Znak sprawy: RB.271.7.2014r.

Dotyczy: **Przetarg Nr 7/2014 p.t.: budowa ścieżki rowerowej na terenie Gminy Czarny Dunajec od km. 0+000 do km. 11+742 odcinek Sucha Hora – Nowy Targ w ramach projektu pt.: „Historyczno-kulturowo-przyrodniczy szlak wokół Tatr”**

| Nazwa rysunku : | | Trasa kabla światłowodowego. | | | |

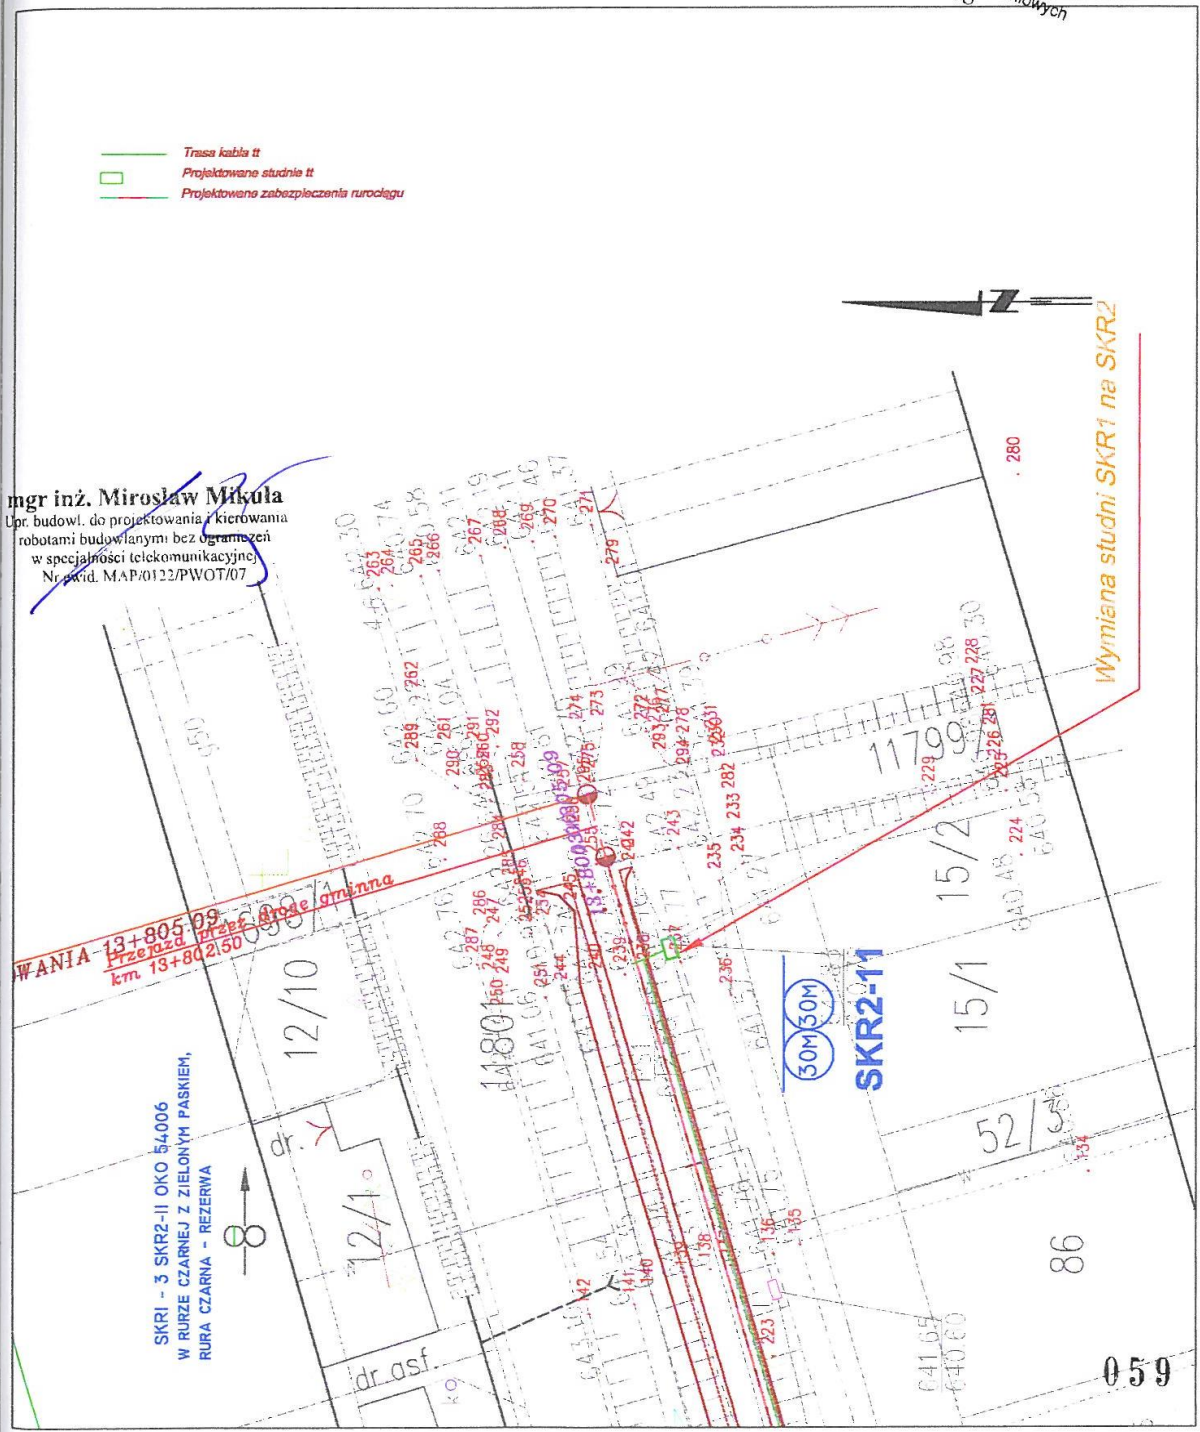
Czy brak strony 59 w Tomie 3 "Projektu architektoniczno-budowlanego .Branża teletechniczna" jest wynikiem omyłki Zamawiającego i o stronę tą wspomniany projekt zostanie uzupełniony, czy też brak strony jest wynikiem zamierzonego działania Zamawiającego tj. ograniczenie zakresu robót. Jeżeli tak, to proszę wskazać odcinek wyjętego z postępowania.

Zamawiający informuje, iż brak strony nr 59 jest wynikiem omyłki.

Brakująca strona nr 59 w Tomie 3 "Projektu architektoniczno-budowlanego, Branża teletechniczna" stanowi załącznik nr 1 do niniejszego pisma.
